WASSERRECHTSVERFAHREN

vom November 2025

AENDERUNG	DATUM	INDEX	NAM		
INHALT					
Bestandsplan Scheibentauchkörper					
BAUHERR	Gemeinde Auerbach Hauptstraße 8 94530 Auerbach				
VORHABEN <i>Antrag auf Wasserrechtliche Erlaubnis für die Kläranlage Auerbach und die Massenerdeuntergaragen im Einzugsgebiet der Kläranlage Auerbach</i>					
ANLAGE	MASSSTAB	1:25	PLANKROESSE	1:25 m²	
			SCHNITTART	Schnittbaue	
PLANNUMMER	PROJEKTNUMMER	33638	GEGENST.	Praese	
			GEPRUEFT	Weinbacher	
DATUM	28. November 2025		(DATE)	33638_WW_200901_Be_STK.dwg	
UNTERSCHRIFT					
Entwurfsverfasser			Bauer

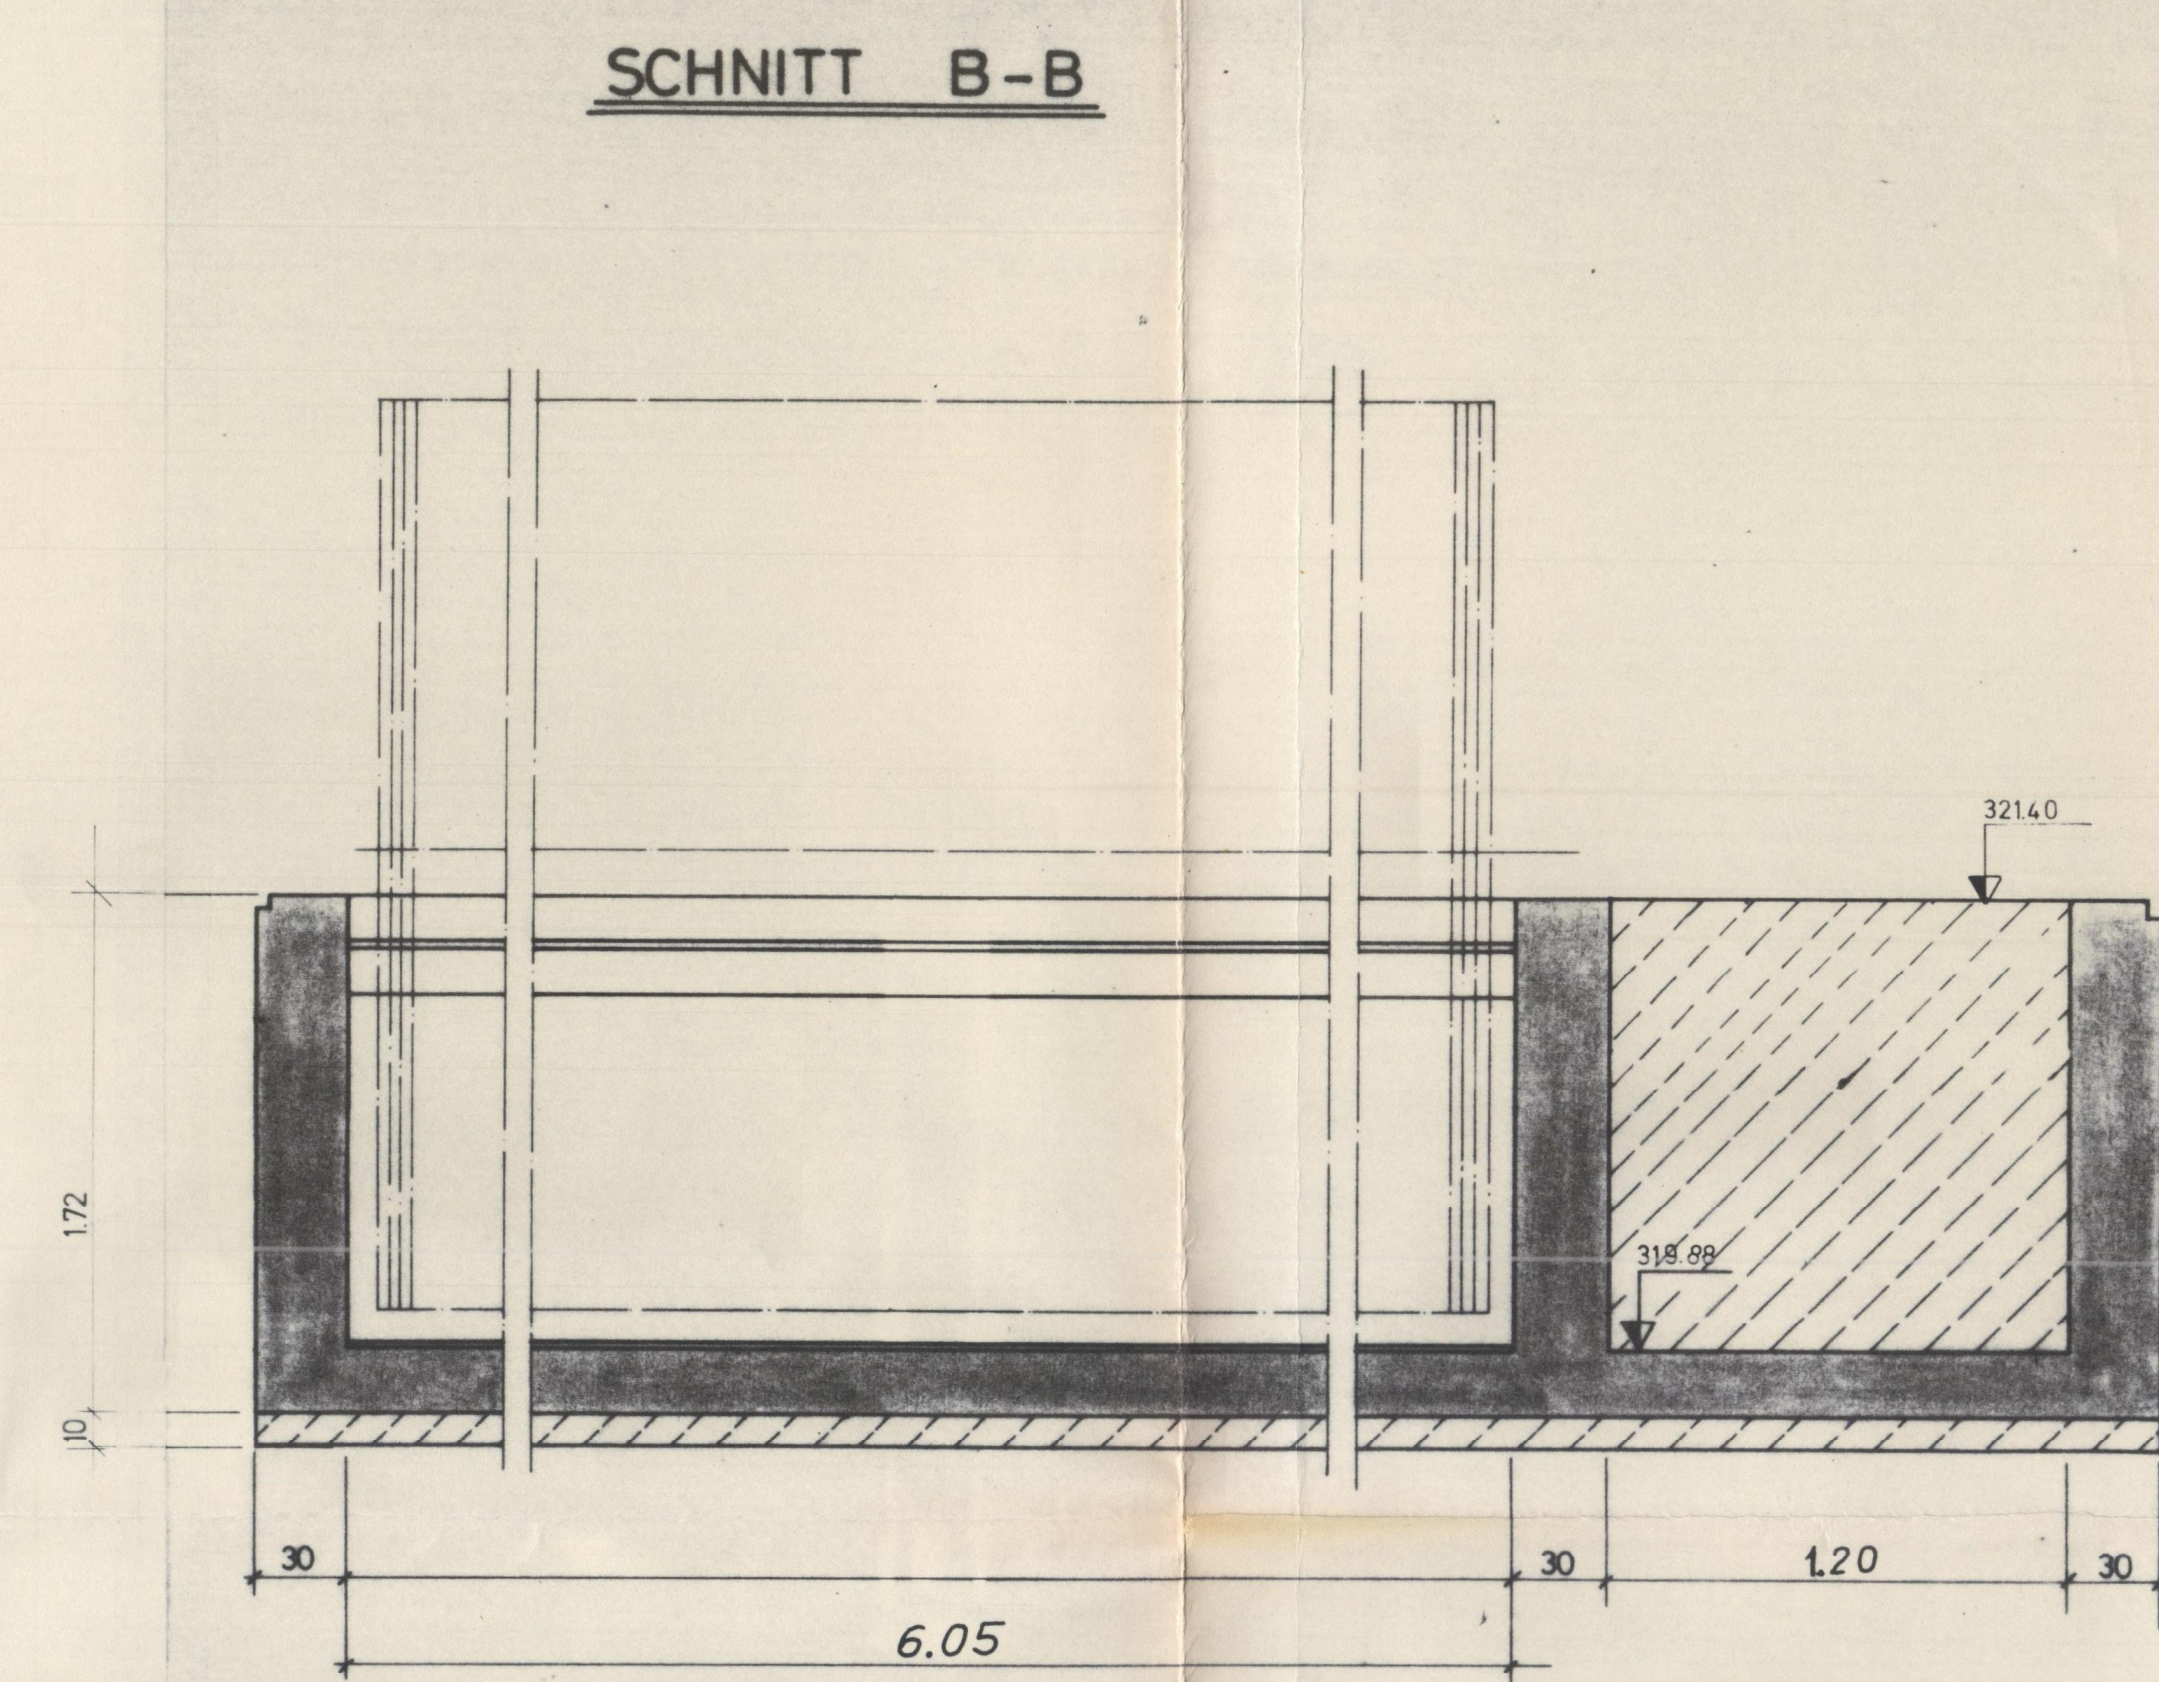
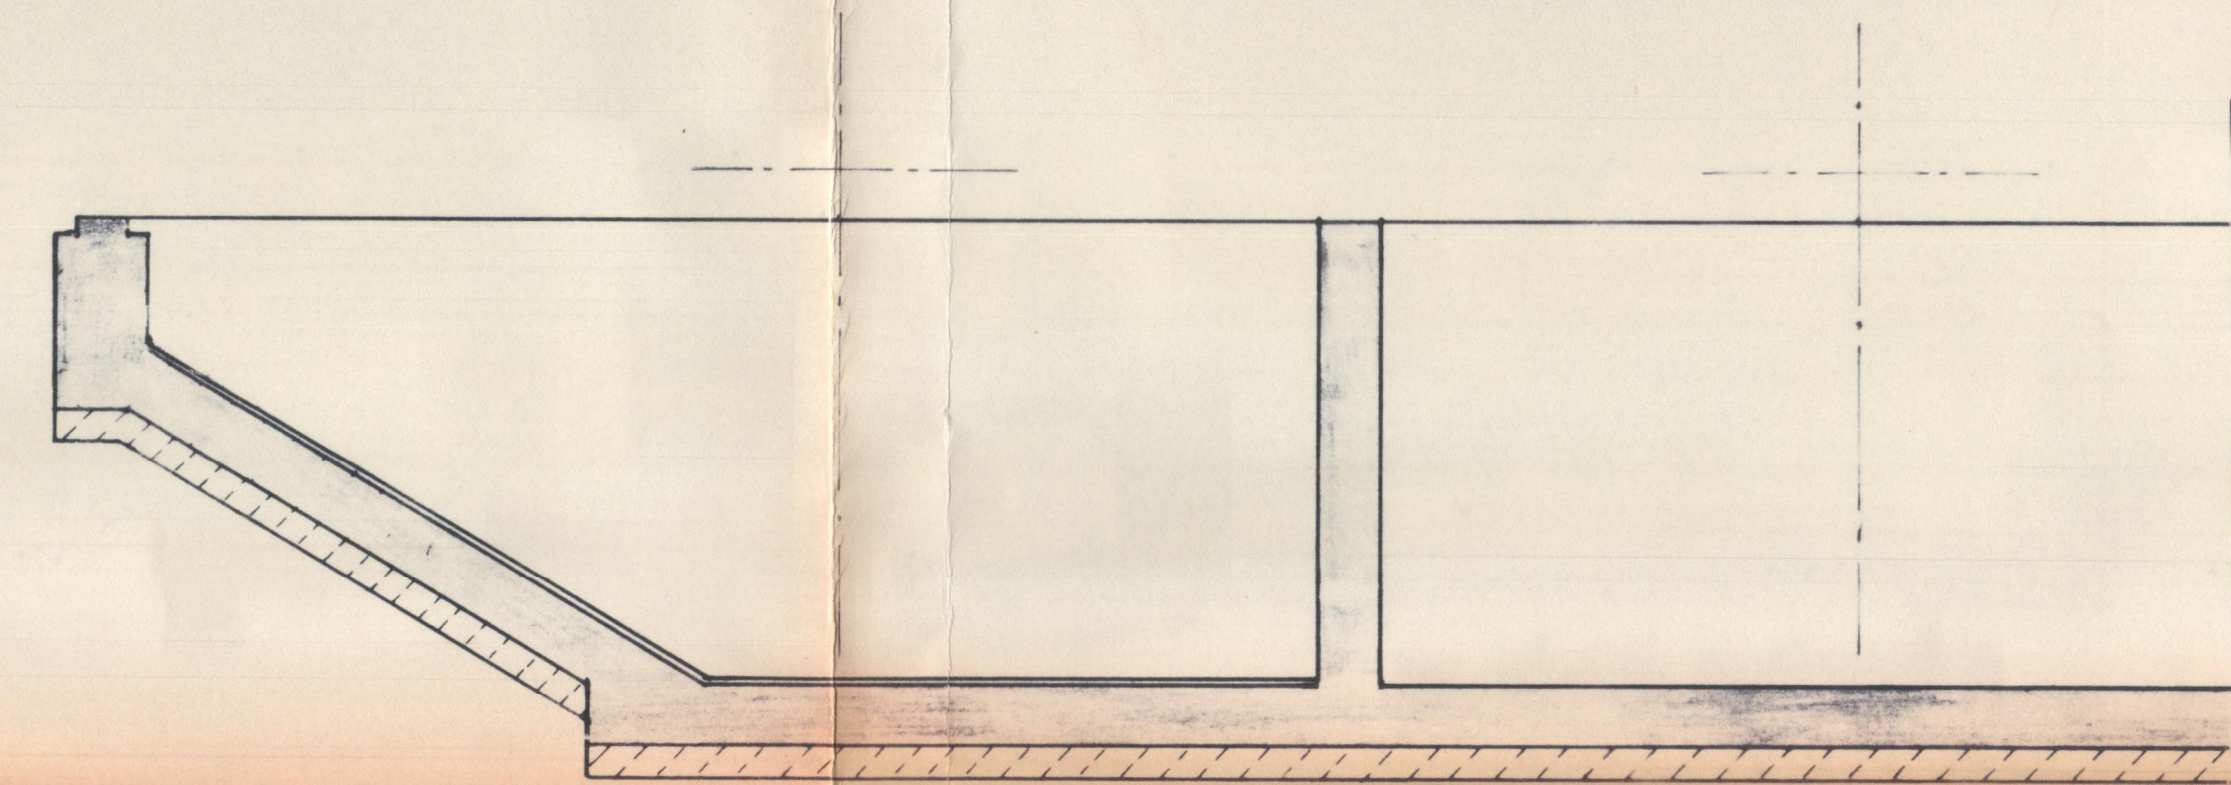
Rückbau des Nachklärfilters im Zuge des Neubaus des Nachklärbeckens erfolgt (s. Bild 4)

Gemäß Ortseinsicht vom 9. September 2025 wurden drei statt vier Scheibentauchkörper mit $d = \text{ca. } 3,2 \text{ m}$ und $l = \text{ca. } 4,3 \text{ m}$ verbaut (s. Bild 3)

Rückbau des Nachklärfilters im Zuge des Neubaus des Nachklärbeckens erfolgt (s. Bild 4)

Gemäß Orseinsicht vom 9. September 2025 durch die SEHLHOFF GmbH wurden drei statt vier Scheibentauchkörper mit $d = \text{ca. } 3,2 \text{ m}$ und $l = \text{ca. } 4,3 \text{ m}$ verbaut (s. Bild 3). Der Nachklärfilter wurde im Zuge des Neubaus des Nachklärbeckens entfernt.
